安和二乳厂
计划员(签章):
纸张有效期至:
备件物料号:
40212-01473

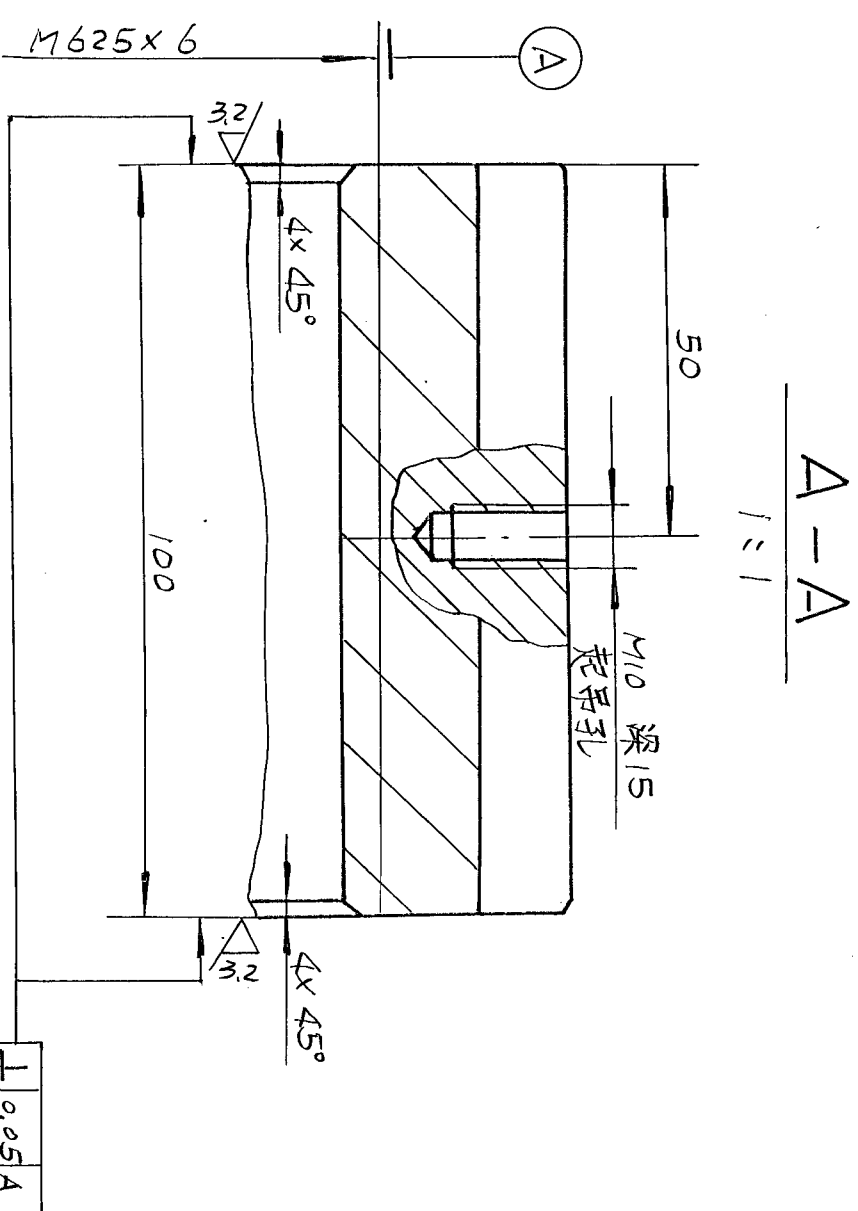
~~12~~
21.
96.6.6.73
